ELABORATION DU PLAN LOCAL D'URBANISME DE TRIE-CHATEAU

ENQUETE PUBLIQUE

RAPPORT DU COMMISSAIRE-ENQUETEUR

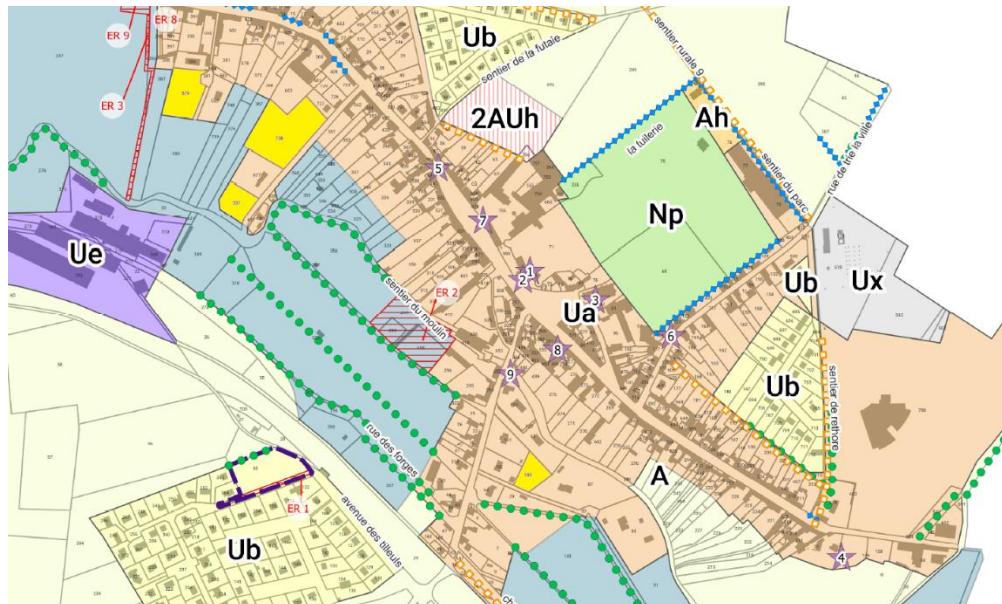
Le périmètre de la zone de projets d'habitat est d'ailleurs surdimensionné dans cette carte comparativement à la délimitation du plan de zonage du projet de PLU.

D'autres secteurs apparaissent plus adaptés à un développement résidentiel à court ou moyen terme sur la commune, en premier lieu des **secteurs plus stratégiques de développement** comme la zone 1AU à vocation d'hébergements spécifiques, ou encore le secteur de l'OAP des Plumeloux avec une meilleure accessibilité, de futurs travaux d'aménagements viaires (ER n°1) et à proximité immédiate de la gare de TRIE-CHATEAU.

Par conséquent, la zone 2AUh sera supprimée, reclassée en zone agricole, et il sera précisé dans le rapport de présentation (justification des choix retenus) que cette zone pourrait être ouverte à l'urbanisation à la suite de l'évaluation du présent projet de PLU démontrant une nécessaire révision du document d'urbanisme.

9. J'émet un avis favorable à la suppression de la zone 2AUh pour les raisons suivantes :

Parcelles non construites intégrées au sein de la zone Ua alors qu'elles sont situées dans la zone à dominante humide.

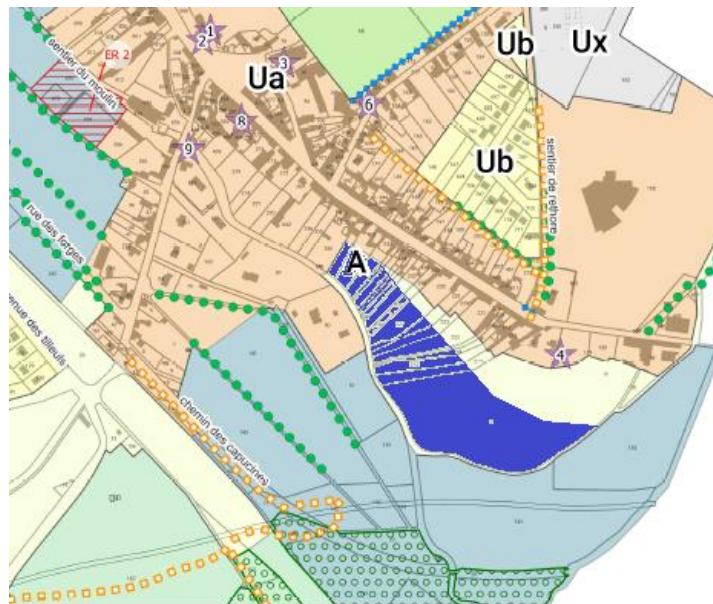
Les parcelles non construites (en jaune sur le plan ci-dessous) n°579 (impasse donnant sur la rue Nationale), n°728, 537 (rue de la Troësne) et n°103 (Lieu-dit Le Pré de l'Ile) ont-elles fait l'objet d'une étude démontrant la non présence d'une zone humide permettant de les exclure de la zone Nh ?

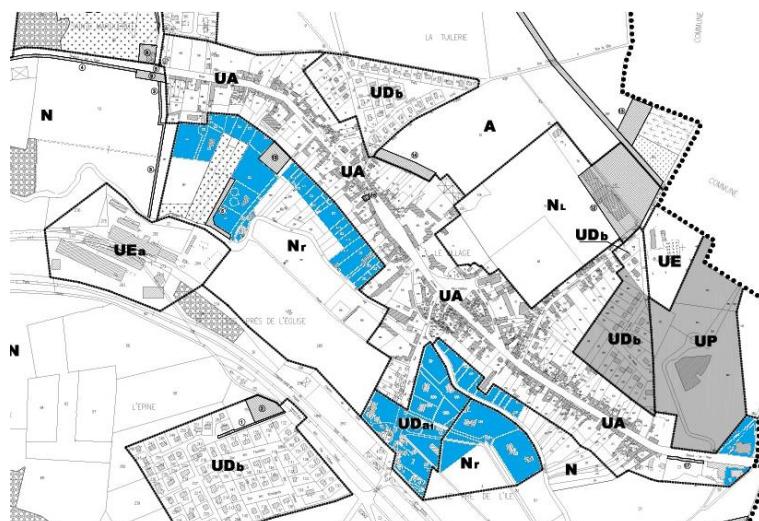
- **L'intégration de parcelles concernées par des risques de remontée de nappe au sein de la zone Ua.**

Les parcelles identifiées en bleu ci-dessous sont classées au sein du PLU en vigueur soient :

Or, elles sont actuellement classées au sein de la zone Ua dans le présent projet de PLU. Ces intégrations au sein de la zone UA entraînent une augmentation de l'exposition de la population aux risques de remontée de nappe !

11.1. Pouvez-vous me justifier ces choix ?

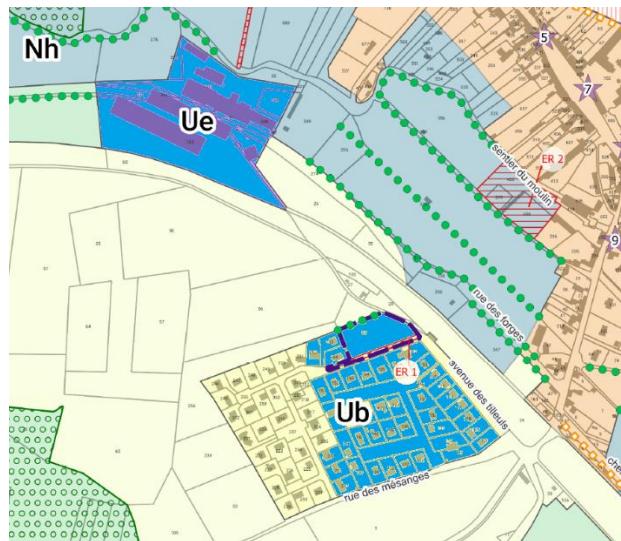
- L'intégration de parcelles concernées par des risques de remontée de nappe au sein de la zone Ub et Ue (cf. Ci-dessous parcelles en bleu, concernées par un aléa fort, très fort et sub-affleurant)

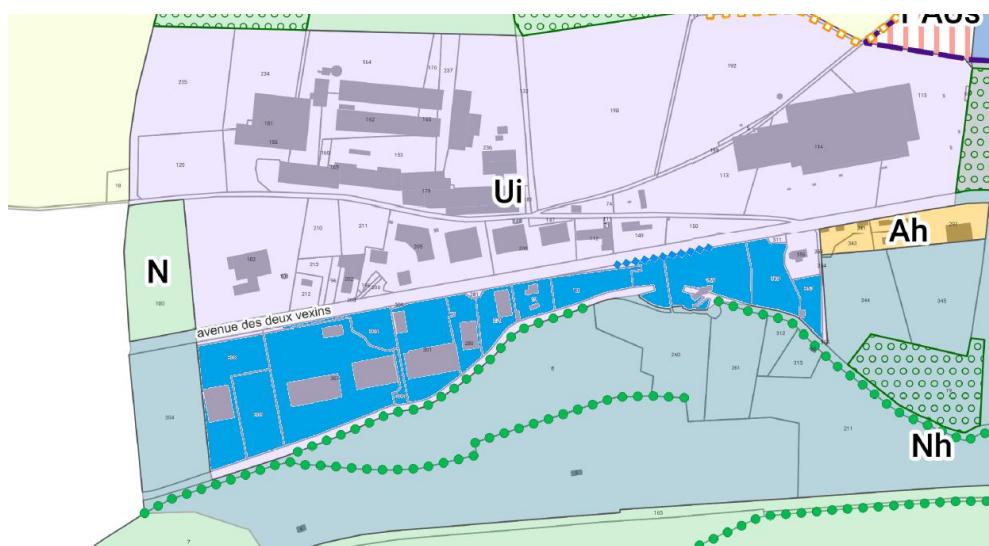
- L'intégration de parcelles concernées par des risques de remontée de nappe (à partir de l'aléa fort) au sein de la zone Ui (cf. Ci-dessous parcelles en bleu, concernées par un aléa fort, très fort et sub-affleurant)

11.2. Pour l'ensemble des secteurs concernés par des risques de remontée de nappe (Ua, Ub, Ue et Ui), il serait opportun de créer des sous-secteurs permettant l'identification de ce risque en vue de réduire la constructibilité et la vulnérabilité de ces parcelles (ex : Uar, Ubr, Uer, Uir).

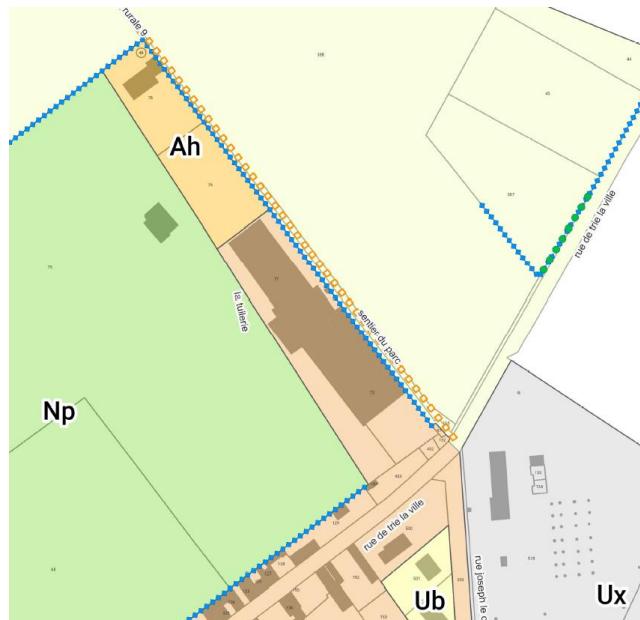
Il serait opportun de supprimer les E.B.C pour les surfaces boisées supérieures à 4 hectares car elles sont déjà protégées par le Code Forestier.

Il en est de même pour les E.B.C. qui sont situés en-dessous des lignes à hautes tensions : il serait opportun de les supprimer.

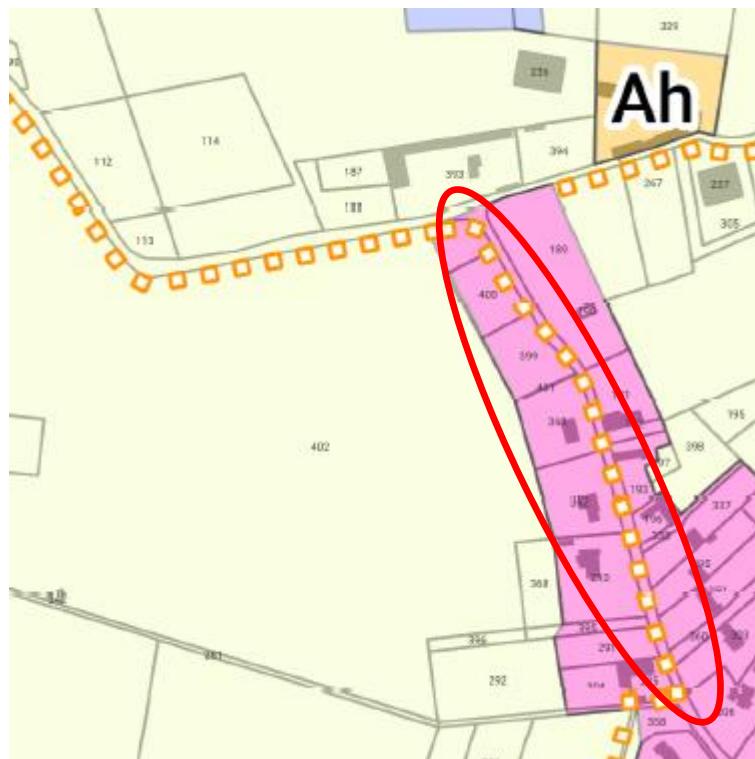
Il serait opportun de réduire le linéaire de « sente à conserver » au niveau du sentier du parc afin de faciliter la création éventuelle d'un accès à des locaux existants pouvant accueillir des activités ;

Il serait opportun de supprimer l'identification des « chemins à préserver » dans la rue des Gauguettes. Dans l'extrait du plan de zonage ci-dessous, la rue des Gauguettes semble faire partie des chemins à préserver dans la continuité du « chemin Les Côtes » ;

17.4. Intégrer l'établissement MAZEAU dans un zonage spécifique et non au sein de l'espace agricole

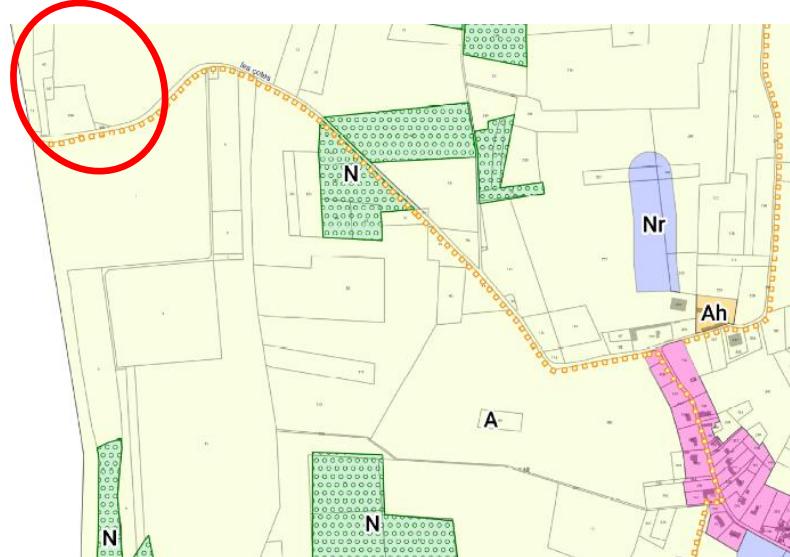
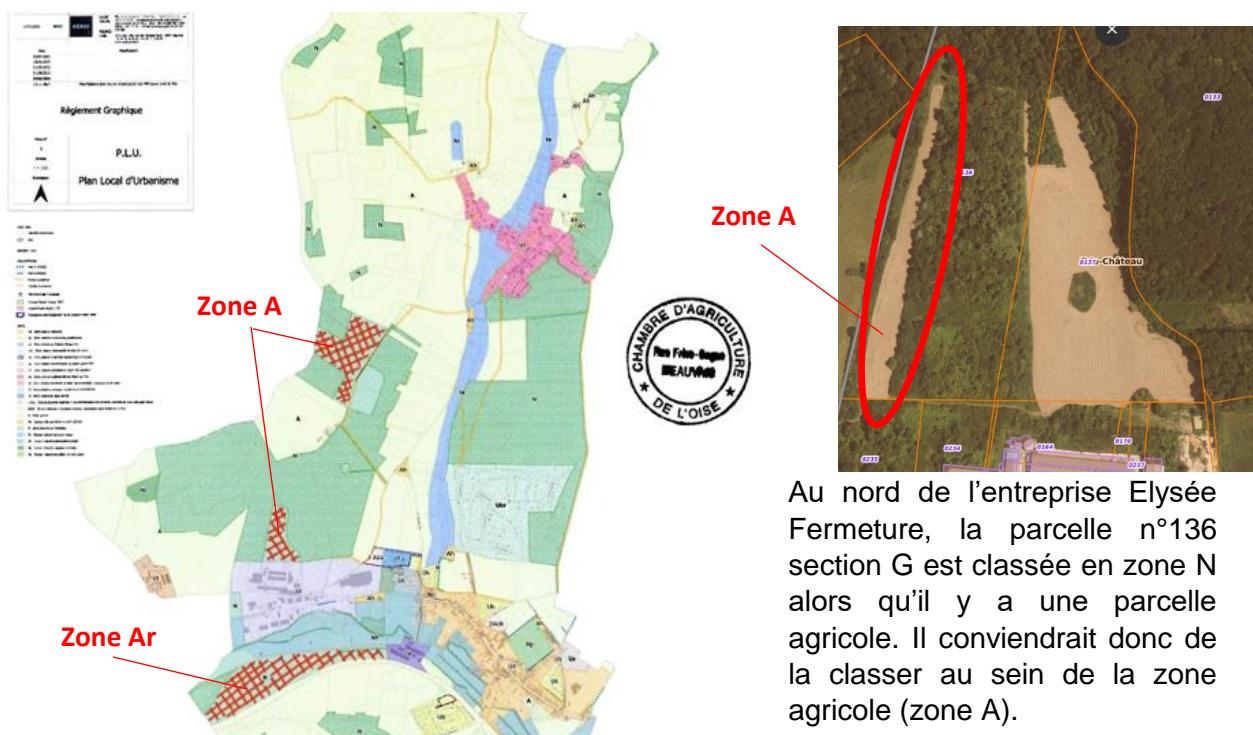
L'établissement MAZEAU constitue une installation classée pour la protection de l'environnement et il est intégré au sein d'une zone agricole (zone A) alors que cette dernière n'autorise que les ICPE liées directement à l'agriculture ou à l'élevage.

Il conviendrait donc de créer un zonage spécifique pour cet établissement.

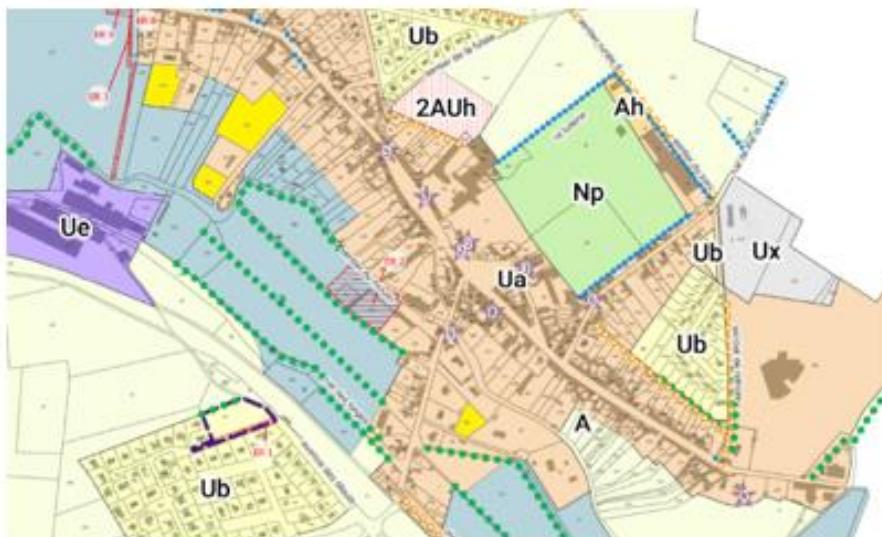
Vis-à-vis du PADD, la zone 2AUh n'est pas mentionnée dans le texte de l'axe n°2 du PADD « *Le développement d'un bourg attractif* ».

Seule une référence à des projets à vocation principale d'habitat est mentionnée graphiquement sur la cartographie des orientations de l'axe n°2.

Le périmètre de la zone de projets d'habitat est d'ailleurs surdimensionné dans cette carte comparativement à la délimitation du plan de zonage du projet de PLU.

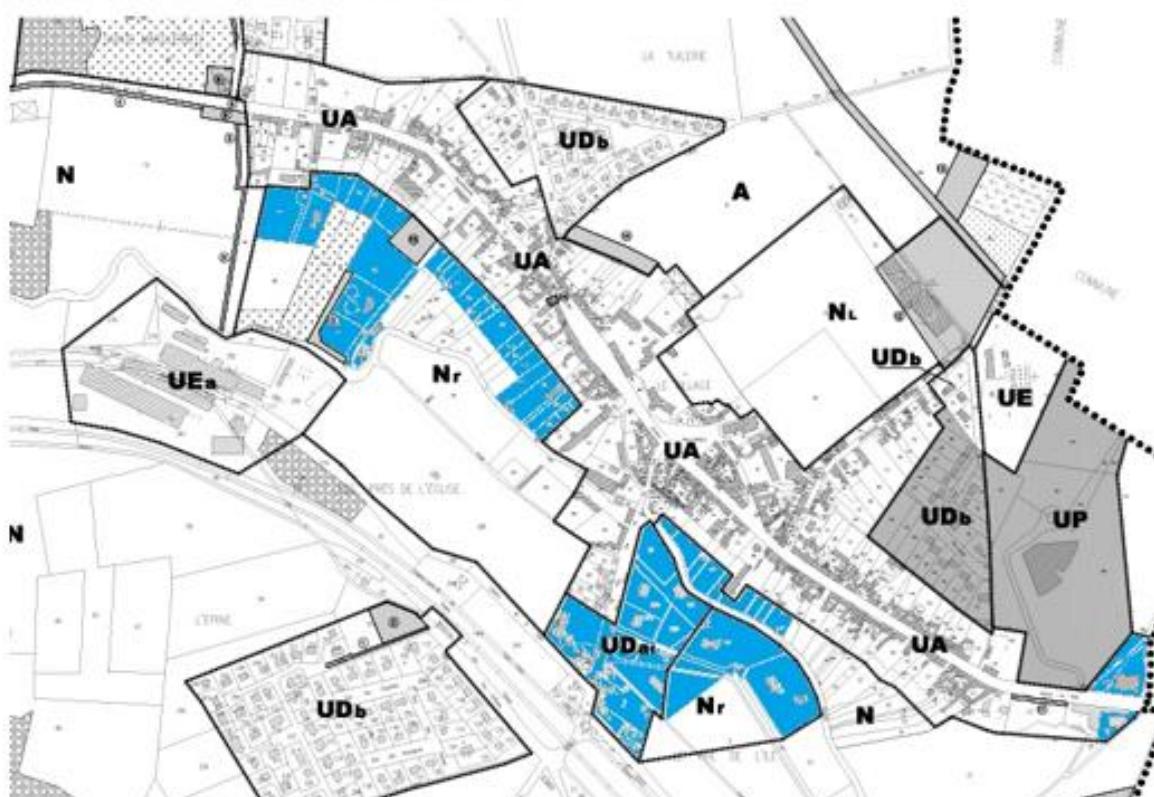
- L'intégration de parcelles concernées par des risques de remontée de nappe au sein de la zone Ua.

Les parcelles identifiées en bleu ci-dessous sont classées au sein du PLU en vigueur soient :

11.1. Pouvez-vous me justifier ces choix ?

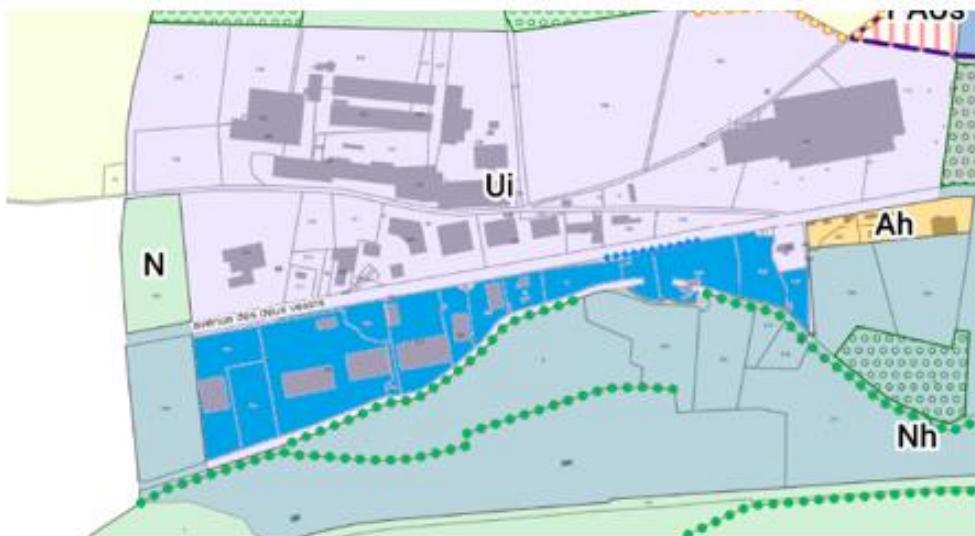
- L'intégration de parcelles concernées par des risques de remontée de nappe au sein de la zone Ub et Ue (cf. Ci-dessous parcelles en bleu, concernées par un aléa fort, très fort et sub-affleurant)

- L'intégration de parcelles concernées par des risques de remontée de nappe (à partir de l'aléa fort) au sein de la zone Ui (cf. Ci-dessous parcelles en bleu, concernées par un aléa fort, très fort et sub-affleurant)

11.2. Pour l'ensemble des secteurs concernés par des risques de remontée de nappe (Ui, Ub, Ue et Ui), il serait opportun de créer des sous-secteurs permettant l'identification de ce risque en vue de réduire la constructibilité et la vulnérabilité de ces parcelles (ex : Uar, Ubr, Uer, Uir).

17.2. La déviation de la RD981.

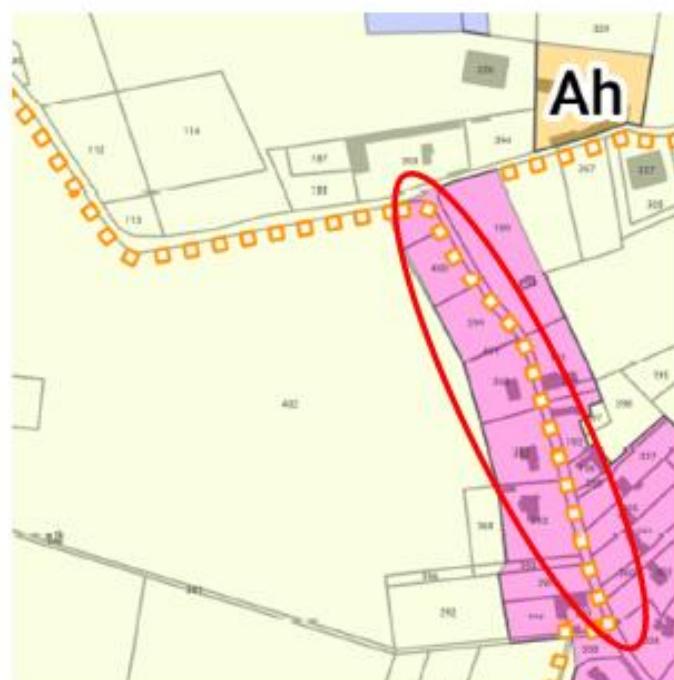
Il conviendrait également d'ajouter l'emprise de la déviation de la RD981 au sein du règlement graphique (actualisation cadastrale).

17.4. Intégrer l'établissement MAZEAU dans un zonage spécifique et non au sein de l'espace agricole

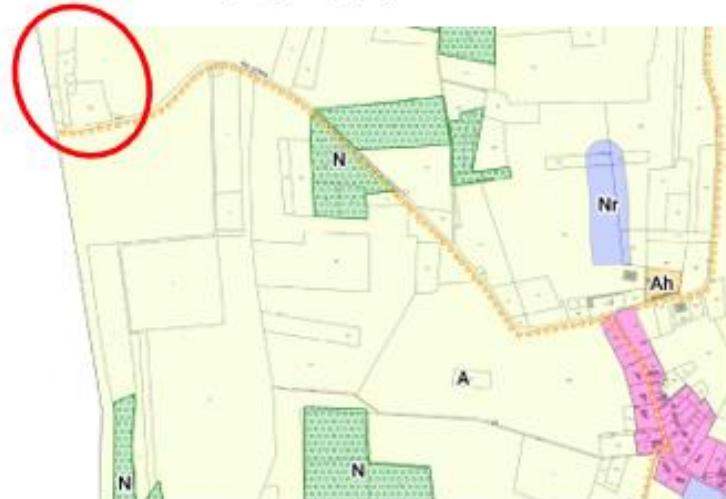
L'établissement MAZEAU constitue une installation classée pour la protection de l'environnement et il est intégré au sein d'une zone agricole (zone A) alors que cette dernière n'autorise que les ICPE liées directement à l'agriculture ou à l'élevage.

Il conviendrait donc de créer un zonage spécifique pour cet établissement.
